Licitación Pública Nº 15/2021

**OBRA: NUEVO COMISARIA 8º**

LOCALIDAD: VILLA MEDIA –DEPARTAMENTO SARMIENTO

**CIRCULAR Nº 2- CON CONSULTA**

**Esquema de Pilotes y cabezal excéntrico**

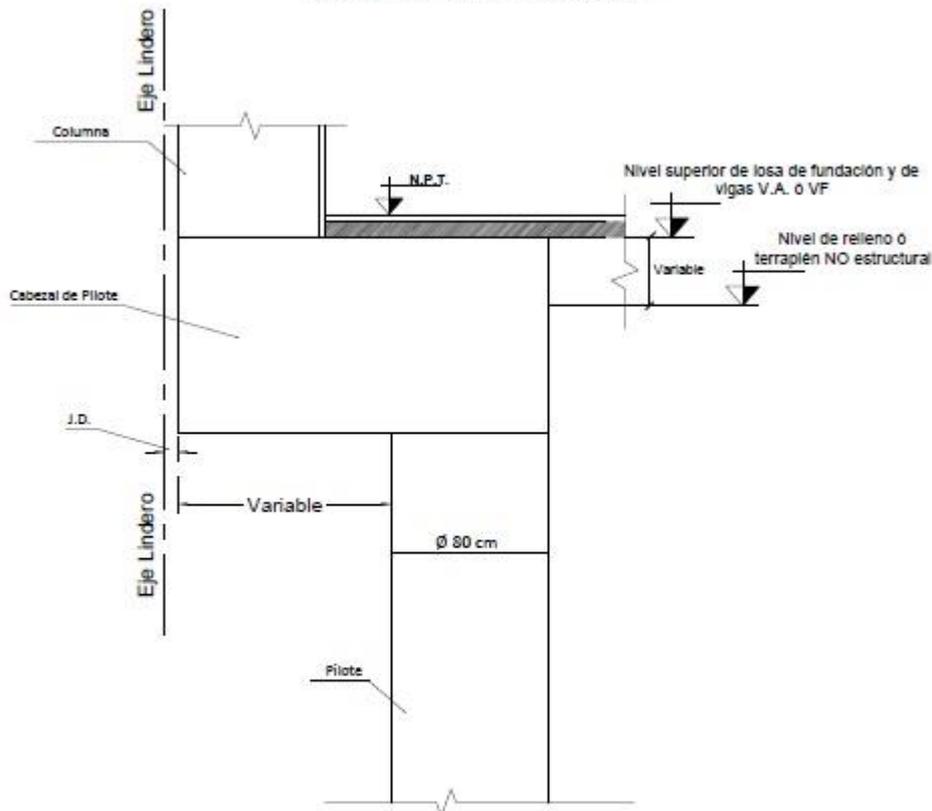
Referido al sistema de fundación por pilotes, para la construcción de los mismos es necesario separarse 60cm de los ejes linderos por la necesidad y espacio de trabajo de la pilotera. Esto demanda una separación mayor a la planteada respecto a la proximidad de la estructura y mampostería a los límites del terreno.

¿Desde lo constructivo se puede plantear alguna modificación estructural o arquitectónica?

Acero ADN - 420  $\beta_s = 4200\text{Kg/cm}^2$

Hormigón H -30  $\beta_r = 230\text{ Kg/cm}^2$

NOTA: Los pilotes colindantes a las edificaciones vecinas, podrán separarse del eje lindero una longitud adecuada por cuestiones constructivas, utilizándose cabezales excéntricos (como se muestra en detalle) los cuales deberán verificarse estructuralmente, manteniendo el mismo diseño arquitectónico original.
